CIRCULAR N° 3
CONTRATACIÓN DIRECTA N° 12/2020 POR COMPULSA ABREVIADA POR URGENCIA
EXPEDIENTE ELECTRÓNICO EX-2020-40353994- -APN-SG#SOFSE

“CONTRATACIÓN DIRECTA POR COMPULSA ABREVIADA POR URGENCIA PARA LA OBRA DE READECUACIÓN DEL CENTRO DE POTENCIA MT Y BT – ESTACIÓN RETIRO – LÍNEA SAN MARTÍN”

INFORMACIÓN CON CONSULTA

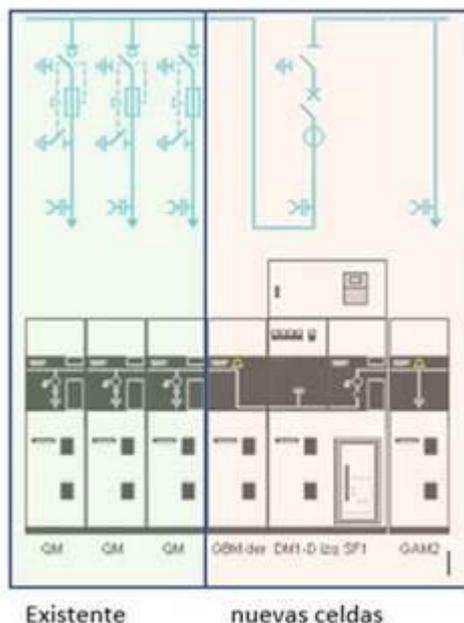
“Los gabinetes que están en plaza tienen la acometida en la parte inferior y en el caso de 4 medidores T2 modelo para Edesur no vienen con la caja de toma de entrada. Consultamos si la disposición física de las cajas que componen el gabinete debe ser la indicada en plano o sea acometida de edesur en la parte superior y salida al cliente inferior o puede ser la indicada. Además la caja de toma estará separada de los gabinetes y la conexión debe hacerse con cable sintenax 3x70/35mm²...”

Observar el esquema "ESQUEMA MEDIDORES B.T. - Esquema N° 4" que compone la documentación del llamado. Vale aclarar, las cajas de toma van separadas de los gabinetes para medición, la acometida de Edesur a los gabinetes de medición es por la parte inferior, y la salida a cliente por la parte superior.
